改善箇所説明図

【対象製品の判別方法 / 型式：SRⅡ-Z1 認可番号：E43-70R-010023】

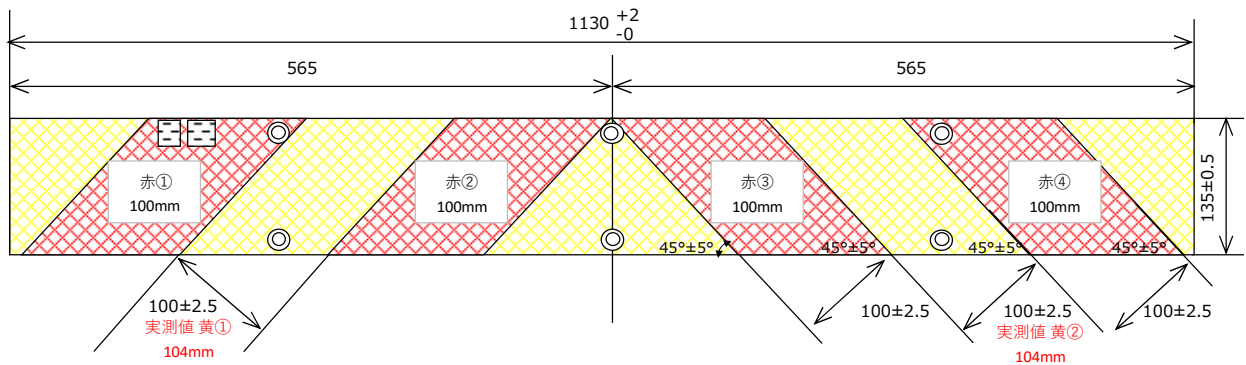
赤ストライプ部分に印字している型式：SRⅡ-Z1 と製造者略号：NCI の製品が対象です。

大型後部反射器（SRⅡ-Z1 型式）の黄色ストライプの幅寸法が規格よりも 1.5mm 大きい。

規格値	実測値	
赤①	100±2.5mm	100	
黄①		104	※不具合発生箇所
赤②		100	
赤③		100	
黄②		104	※不具合発生箇所
赤④		100

規格に適合する新製品（新認可品）に全数交換する

交換品：型式 SRⅢ-Z1（認可番号：E43*150R01/00*0005*00）
